**Rapport au Groupe permanent d'experts
pour les équipements sous pression nucléaires**

Rapport ASN référencé CODEP-DEP-2017-019368

Rapport IRSN/2017-00011

**Analyse des conséquences de l'anomalie des calottes
de la cuve du réacteur EPR de Flamanville
sur leur aptitude au service**

Figure 7 : Zones non contrôlées sur la calotte supérieure de la cuve du réacteur EPR de Flamanville pour ce qui concerne la recherche de défauts sous revêtement

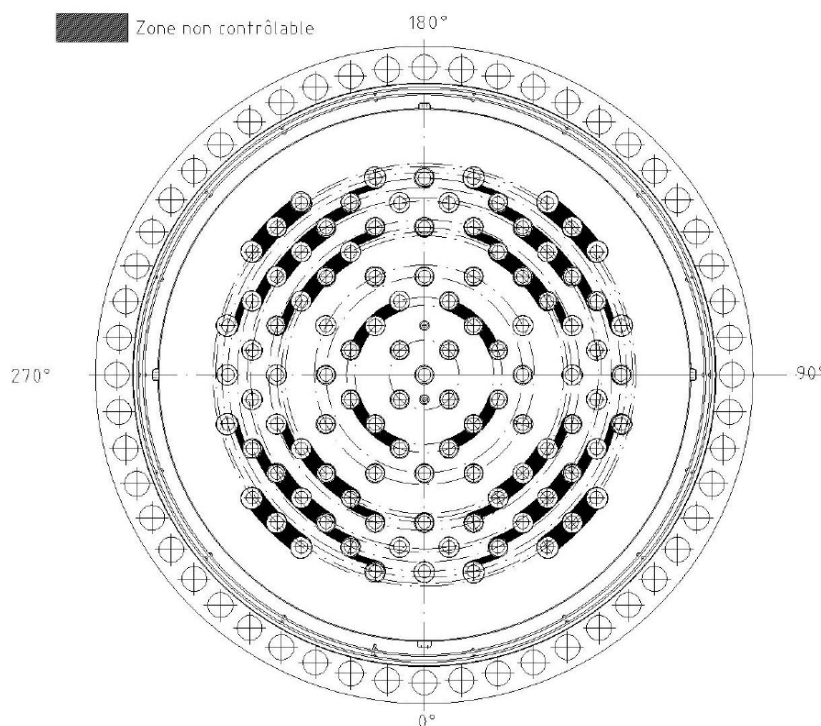
En ce qui concerne la calotte supérieure, toute la surface n'a pas pu être contrôlée. La zone contrôlée correspond à 92 % du revêtement de la calotte. Les 8 % restants correspondent aux zones non accessibles définies sur la Figure 7. Tout le centre de la calotte, sur un diamètre supérieur à 1,2 m, a ainsi été contrôlé, ce qui couvre la zone potentiellement ségréguée.

Figure 31 : Évolution de la RT_{NDT} en zone ségréguée dans l'épaisseur des calottes sacrificielles

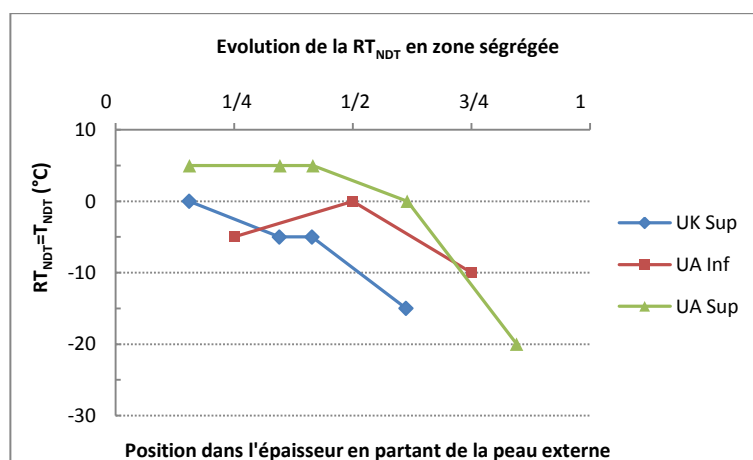
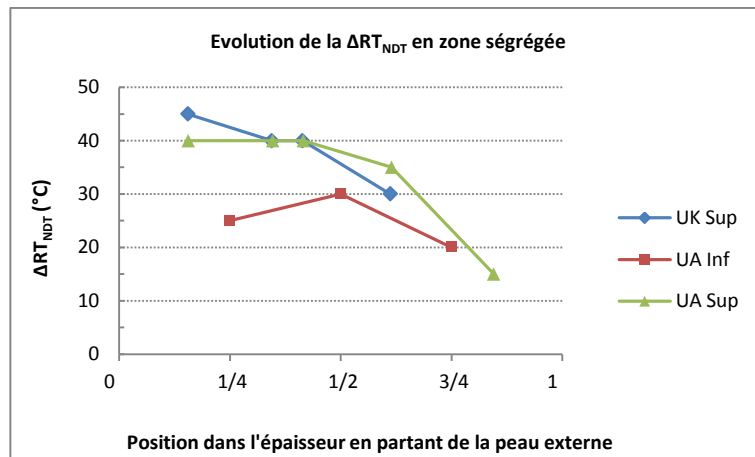
Le rapporteur retient qu'en zone de recette comme en zone ségréguée, la RT_{NDT} est égale à la T_{NDT} . La température de transition RT_{NDT} et le décalage de cette température induit par l'élévation de la teneur en carbone (ΔRT_{NDT}) au sein d'une même calotte ségréguée varie peu entre le quart-épaisseur et la mi-épaisseur (Figure 31 et Figure 32).

Enfin, le rapporteur souligne que l'indexation de la courbe du RCC-M sur la RT_{NDT} en zone ségréguée, égale à la T_{NDT} , permet de préserver le conservatisme associé à la courbe du RCC-M, le décalage de RT_{NDT} étant compris entre 20 °C et 45 °C (Figure 32).

Figure 41 : Évolution de la température de référence T_0 en fonction de la teneur en carbone issue de l'exploitation par le rapporteur des résultats de ténacité du programme d'essais

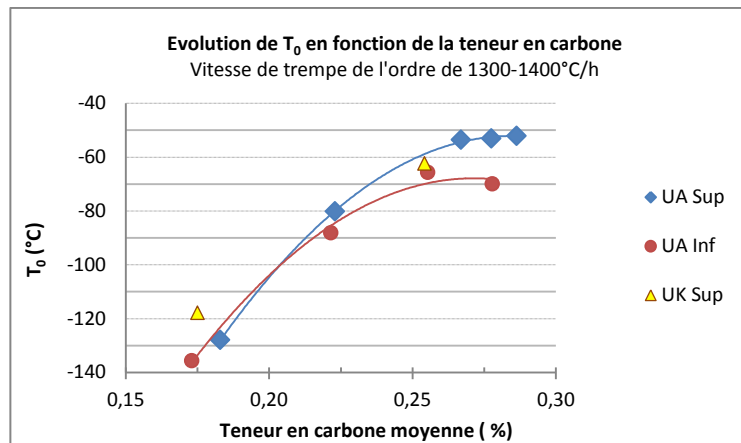
L'interprétation des résultats de ténacité menée par le rapporteur conduit au même constat. À vitesse de trempe identique, la température de référence T_0 augmente fortement pour des teneurs en carbone comprises entre 0,18 % et 0,25 %. La pente de la courbe s'infléchit ensuite pour les concentrations en carbone supérieures ou égales à 0,25 % et la valeur de T_0 plafonne, traduisant la meilleure trempabilité aux teneurs en carbone comprises entre 0,25 % et 0,28 % (Figure 41).

Le rapporteur considère que la courbe du RCC-M indexée sur la température optimale ou la RT_{NDT} en zone ségréguée permet de couvrir les données de ténacité d'une zone présentant des teneurs en carbone pouvant atteindre 0,32 % en peau compte tenu de l'effet de trempe plus favorable entre le quart de l'épaisseur et la peau externe (Figure 41).

Figure 42 : Comparaison des différentes températures d'indexation de la courbe du RCC-M examinée au regard de la teneur moyenne en carbone mesurée sur éprouvette³⁴, à vitesse de trempe comparable (~1300-1400 °C/h)

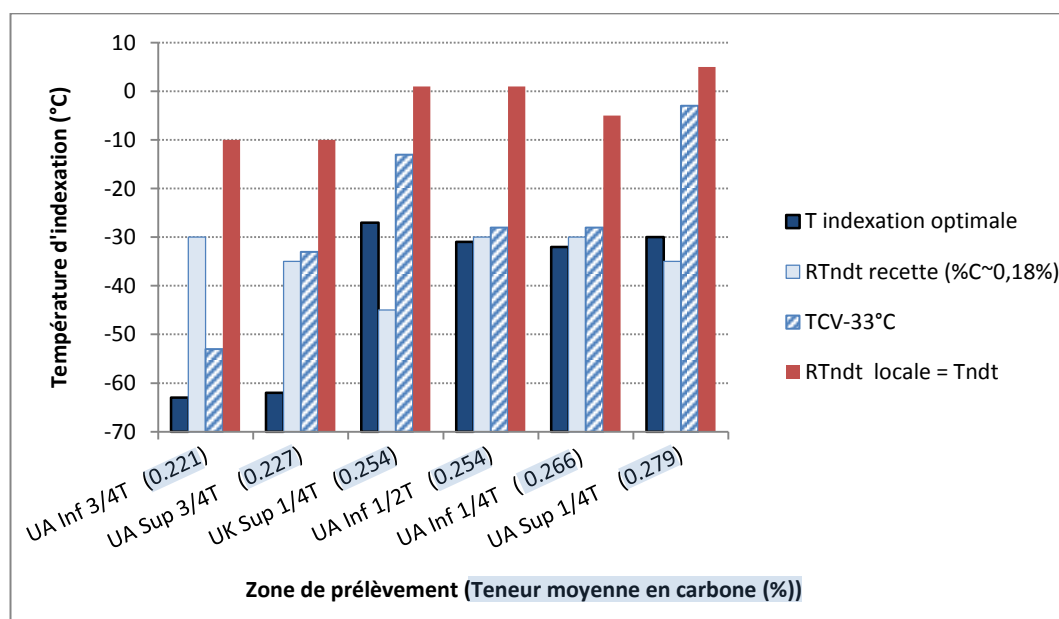
³⁴ La Figure 42 présente une comparaison graphique des valeurs des températures d'indexation obtenues localement à quart, mi et aux trois quarts de l'épaisseur (axe des ordonnées) en fonction des teneurs en carbone (axe des abscisses) et de la vitesse de trempe qui leur sont associées.

Le rapporteur constate que la température d'indexation optimale de la courbe du RCC-M est inférieure aux températures T_{CV-33} et T_{NDT} quelle que soit la profondeur de la calotte où ont été prélevées les éprouvettes, comme le montre la Figure 42. Ceci répond à la demande n° 11³⁵ de la lettre de l'ASN en référence [7].

Figure 44 : Débit principal et débit de contournement du cœur en fonctionnement normal

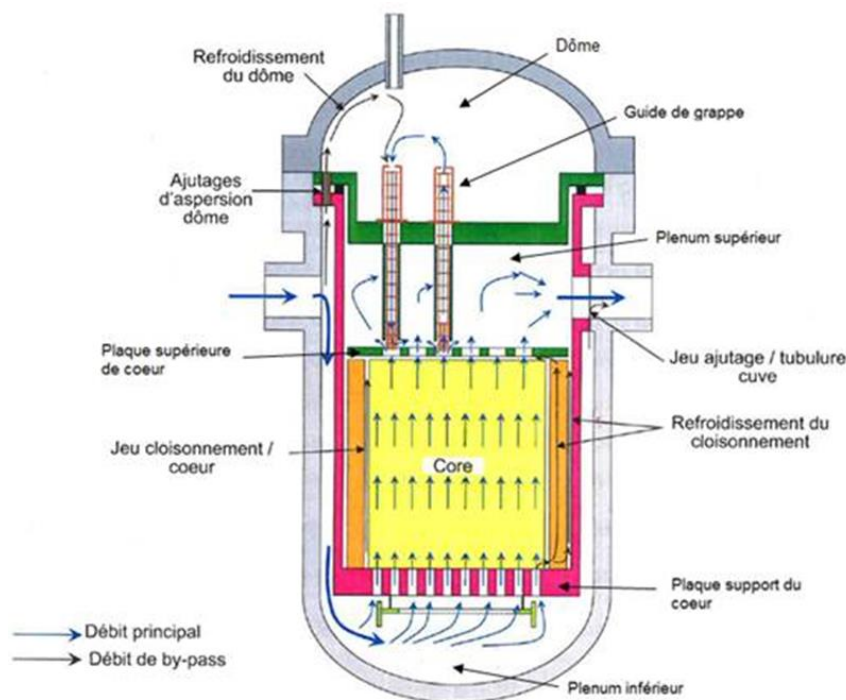
Concernant la calotte supérieure, la caractérisation de cette situation a été établie sur la base d'un calcul mené avec le logiciel système CATHARE qui utilise des modèles ponctuels dits « 0D » pour représenter les parties hautes de la cuve, notamment le dôme où se trouve la calotte supérieure. Au moment de la pénétration de l'eau froide de l'injection de sécurité via les ajutages d'aspersion et à la sortie des guides de grappe (cf. Figure 44) située en partie haute du dôme, des phénomènes complexes tridimensionnels peuvent apparaître (notamment des boucles de recirculation du fluide). Le rapporteur considère que la modélisation ponctuelle retenue par Areva NP ne permet pas de représenter ces phénomènes. Le caractère pénalisant de la température du fluide ainsi calculée au niveau de la calotte supérieure n'est donc pas acquis.

Figure 49 : Partie centrale du couvercle de la cuve du réacteur EPR de Flamanville vue du dessus
– zone à examiner et positions des défauts recherchés

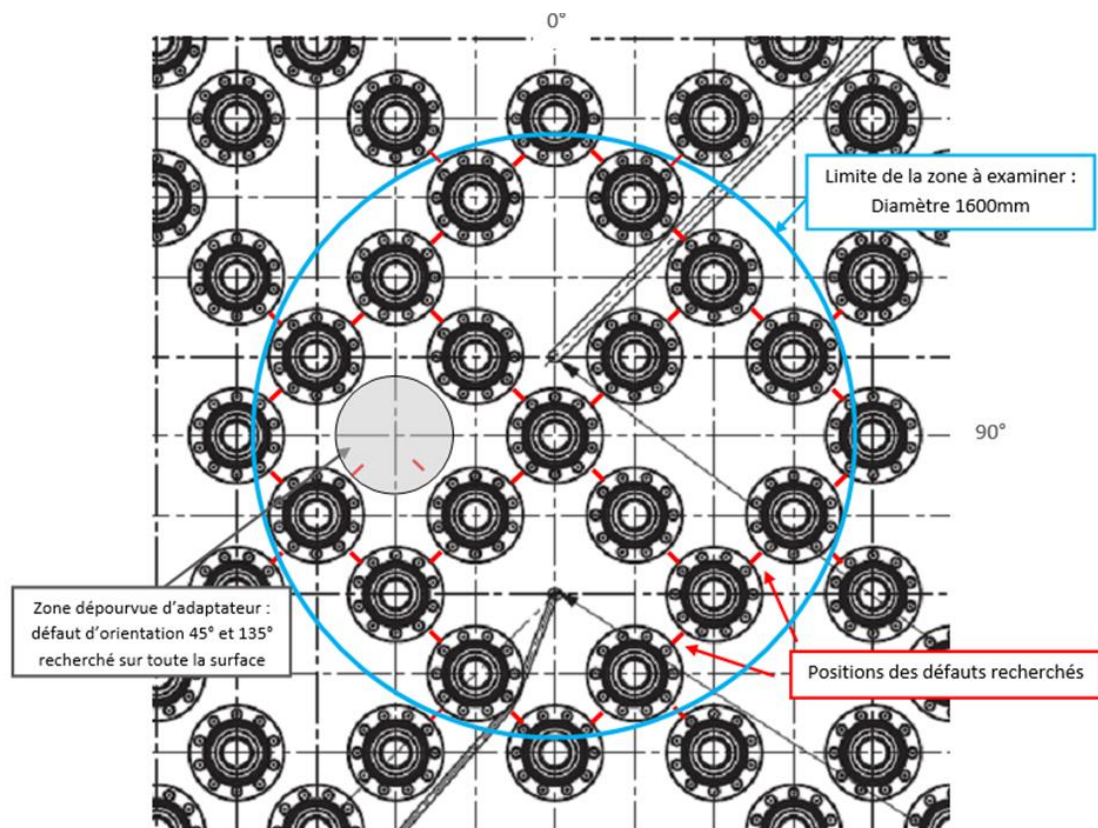
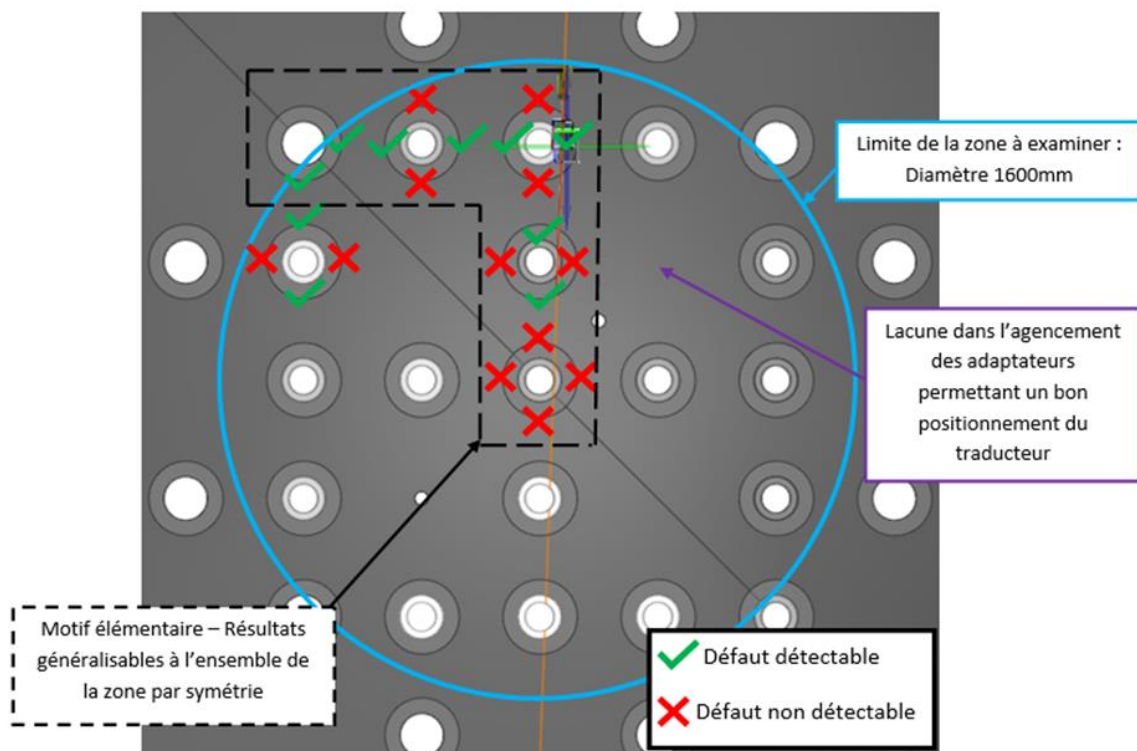
Le rapporteur note que les contrôles sur lesquels s'engage EDF couvrent une zone plus restreinte pour le couvercle que pour le fond de cuve en raison notamment de la zone de recherche limitée aux ligaments les plus courts entre adaptateurs (Figure 49) et d'une impossibilité de détecter tous les défauts à proximité des adaptateurs (couverture de 50 % en coin de tubulure, 80 % en partie courante, voir Figure 50). Le rapporteur note également que, comme pour le fond, seuls les défauts désorientés de moins de 3° par rapport à la direction de recherche seraient détectables. Ces restrictions impliquent que la proportion des défauts perpendiculaires à la peau détectables dans les vingt premiers millimètres externes est très réduite.

Figure A6. : Profil de débit RCN retenu dans le dossier choc chaud

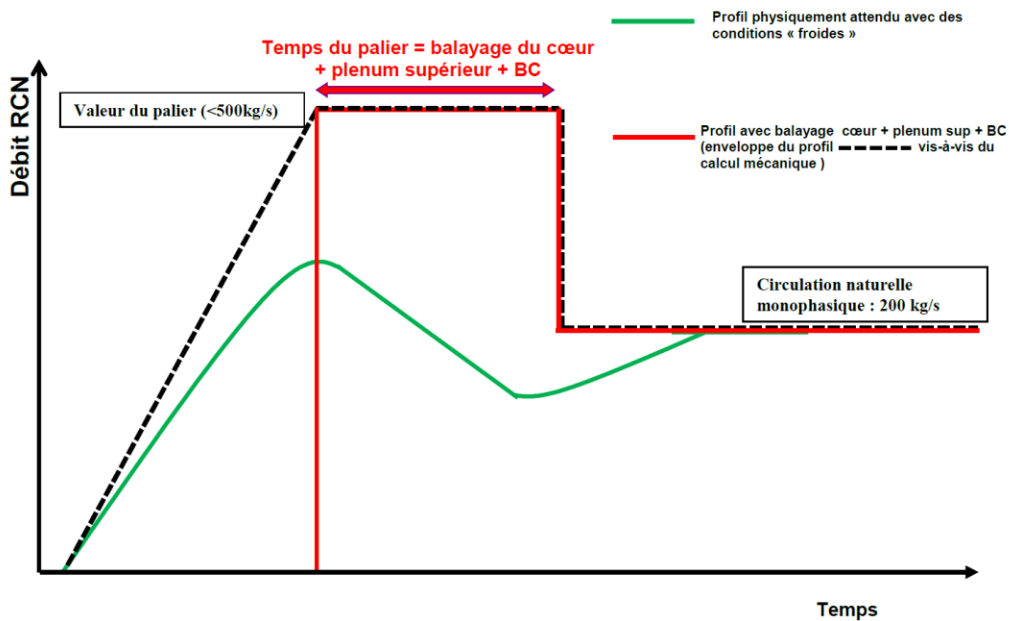
Interrogé sur la justification du profil de débit de reprise de la circulation naturelle retenu (voir la Figure A6), Areva NP a apporté des éléments qui sont détaillés dans la note [59]. Il a tout d'abord rappelé les principaux phénomènes physiques gouvernant la reprise de la circulation naturelle (Figure A8). Puis il s'est basé sur les résultats d'essais PKL III pour définir une démarche permettant de vérifier le caractère conservatif du débit de reprise de la circulation naturelle considéré pour l'analyse du choc chaud, notamment la valeur du pic de débit et sa durée. À partir de ces observations, Areva NP a modifié le profil de débit et retient le profil suivant (Figure A9) :
